PROJET DE CONSTRUCTION DE LA CITE FINANCIERE PHASE III

APPEL D'OFFRES N° 008/SImAU/DG/DJ/DO/DAF/DMA/RA

BULLETIN N°03 DE REPONSES AUX QUESTIONS

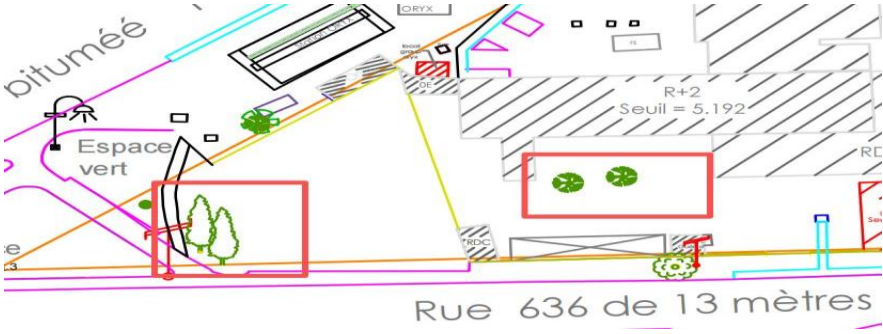
Selon notre lecture des plans, les parois latérales du sous-sol ainsi que le radier / la dalle de fondation du sous-sol relèvent normalement de l'étendue des travaux d'étanchéité. Toutefois, les quantités correspondantes n'apparaissent pas clairement dans le devis quantitatif et estimatif, ou ne sont pas identifiables comme incluses dans d'autres postes. Veuillez vérifier et confirmer si ces quantités sont déjà incluses dans d'autres postes du DQE ; Si non, veuillez indiquer si elles doivent être ajoutées.

<table><tr><th colspan="4">5.5 DIVERS</th></tr><tr><td>5.5.1</td><td>Cuvlage intrados pour les baches à eau et fosses</td><td>m²</td><td>720</td><td></td></tr><tr><td>5.5.2</td><td>Cuvlage extrados</td><td>m²</td><td>5640</td><td></td></tr></table>

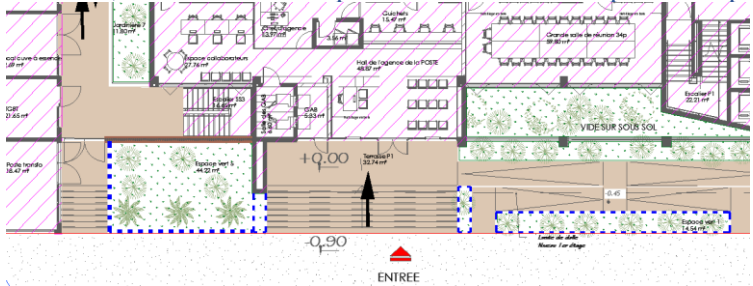
L'article 4.3.0.12 du CCTP indique que certains éléments de fixation doivent être incorporés dans le béton, tandis que l'article 4.3.1 prévoit que les brise-soleils seront fixés à la dalle en béton au moyen de boulons M10. Veuillez préciser quelle disposition doit prévaloir, en cas de contradiction entre ces deux prescriptions.	
16	LOT 02 : DOCUMENT 3/LOT 02_SIEGE POSTE-BANQUE POSTALE/LOTS TECHNIQUES/LOT2_STR/ "Le projet prévoit des dalles en post-tension non adhérente, mais les plans d'exécution ne précisent pas si les câbles sont disposés dans un seul sens ou dans les deux sens. Afin d'organiser correctement la disposition des armatures passives, le coffrage et l'étalement, le phasage de mise en tension, le traitement des bandes de coulage différé ainsi que le démontage des étalements, nous vous prions de bien vouloir préciser : a) si les câbles de post-tension non adhérente sont disposés dans un seul sens ou dans les deux sens ; b) en cas de disposition bidirectionnelle, l'ordre de pose des câbles dans les deux directions, leur espacement et les exigences relatives aux zones d'ancrage ; c) si la mise en tension est autorisée lorsque le béton atteint 75 % de la résistance de calcul ; le délai ou le moment requis pour le bétonnage des bandes de coulage différé ; d) compte tenu de la configuration des bandes de coulage différé, si les câbles de post-tension doivent être segmentés / phasés, ainsi que les dispositions constructives requises au droit de ces zones."	LOT 2 _POSTE-BANQUE POSTALE a) la précontrainte prescrit dans le CCTP c'est pour la précontrainte adhérente, et les câbles sont disposés dans les deux sens. b) Pour les dispositions, il faut respecter les recommandations professionnelles telles que la norme TR-43... c) Nous sommes ouverts à votre procédure, à condition qu'elle n'impacte pas le planning. d) Les bandes de clavetage sont ajoutées pour remédier aux effets de retrait et pour gérer le coulage du béton sur de grandes surfaces. Concernant les bandes de clavetage, vous pouvez les supprimer ou les déplacer, à condition de prendre en compte les effets de cette suppression, notamment le retrait total et le phasage du bétonnage, sans impact sur les quantités.

17	LOT 01 SOBIE_LOT 4 - MENUISERIE ALU Si la fixation est assurée par des scellements humides, elle devra le calage efficace de ces ouvrages pour éviter le déplacement en cours de scellement. Elle pourra par ailleurs fournir à l'Entrepreneur de gros-oeuvre des douilles, taquets, pattes, etc...à mettre en place au coulage, accompagné d'instructions précises de mise en œuvre.	LOT 1 _SONEB-SOBIE Se référer à l'article Documents de Référence du CCTP. Les ancrages chimiques devront être conformes aux Eurocodes en vigueur notamment l'EN 1992-4 et disposer d'une ETA valide adaptée aux conditions d'utilisation du projet. Le dimensionnement des ancrages chimiques sera justifié par note de calcul.

Après analyse, le soumissionnaire propose que les pièces d'ancrage des ouvrages en aluminium soient effectués par scellement chimique. Après la réception conforme des structures en béton coulé sur site, les ancrages des menuiseries, les façades rideaux et les brise-soleil en aluminium seront réalisés par scellement chimique post-installé. Nous vous saurions gré de bien vouloir préciser les exigences applicables au système de scellement chimique, notamment en termes de normes techniques, certifications et performances requises (capacité portante, durabilité, résistance au feu, etc.).	NB : L'Entreprise est tenue d'élaborer un dossier d'exécution intégrant l'ensemble des contraintes du projet, ainsi que de prévoir les dispositions techniques et constructives adéquates nécessaires à la bonne réalisation des ouvrages.
18	LOT 01 SOBIE LOT 4 - MENUISERIE ALU 4.2.5.5 - Implantations, scellements, fichages L'Entrepreneur, dès qu'il sera avisé, établira un plan d'implantation qui précisera la position de tous les percements pour scellement à ménager. En prenant possession du chantier, l'Entrepreneur du présent lot devra vérifier si les côtes de niveaux, la position et la dimension des trous préparés par l'entreprise de gros-oeuvre, sont bien conformes aux indications du plan d'implantation remis par l'Entrepreneur du présent lot. S'il n'en était pas ainsi, il devrait en faire son affaire auprès de l'entreprise intéressée pour remise en conformité. Après analyse, le soumissionnaire constate que les opérations d'« Implantations, scellements, fichages » devront être réalisées après durcissement du béton coulé en place (soit environ 21 jours après le coulage) par perçage mécanique en vue de la mise en place des ancrages (ou insertspost-installés). Nous vous saurions gré de bien vouloir confirmer la faisabilité de cette méthode d'exécution ainsi que du phasage de travaux associé.	LOT 1 _SONEB-SOBIE L'Entreprise est tenue d'élaborer un dossier d'exécution, y compris les méthodologies d'exécution, intégrant l'ensemble des contraintes du projet, ainsi que de prévoir les dispositions techniques et constructives adéquates nécessaires à la bonne réalisation des ouvrages. Ces méthodologies devront être soumises pour revue, avis et validation avant toute mise en œuvre sur chantier.

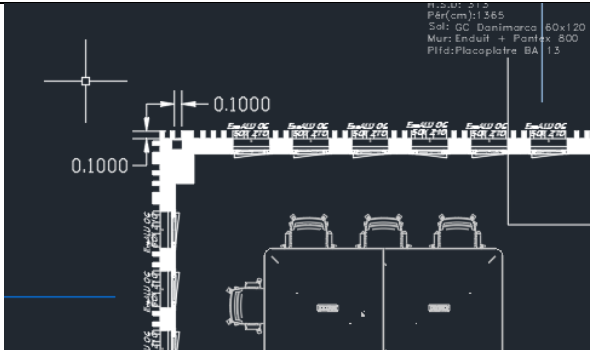
Comme indiqué sur le schéma, pour le LOT 2 – Poste & Banque Postale, la grue à tour est prévue au milieu du radier. Veuillez confirmer si la fondation de la grue à tour peut être réalisée à l'avance. Cette disposition constructive nécessitera la création de joints de construction dans le radier. Après le bétonnage de la fondation de la grue, le niveau supérieur de celle-ci sera maintenu au même niveau que la surface structurale du radier, et des dispositions d'étanchéité seront prévues en périphérie du radier / de la fondation, notamment par la mise en place de plaques d'étanchéité périphériques.

L'Entreprise est tenue d'intégrer l'ensemble des contraintes du projet, ainsi que de prévoir les dispositions techniques et constructives adéquates nécessaires à la bonne réalisation des ouvrages.

La réalisation préalable de la fondation de la grue à tour au sein du radier est acceptable du point de vue structurel, à condition que les dispositions de conception, de reprise de bétonnage, de continuité des armatures et d'étanchéité soient correctement prises en compte et exécutées conformément aux études et détails validés.

La fourniture de la note de calcul de la fondation de la grue ainsi que de la note de calcul de la fondation finale est requise, dans le respect des plans architecturaux.

rise devra prendre un bureau de contrôle pour valider la conformité de
tion de la grue
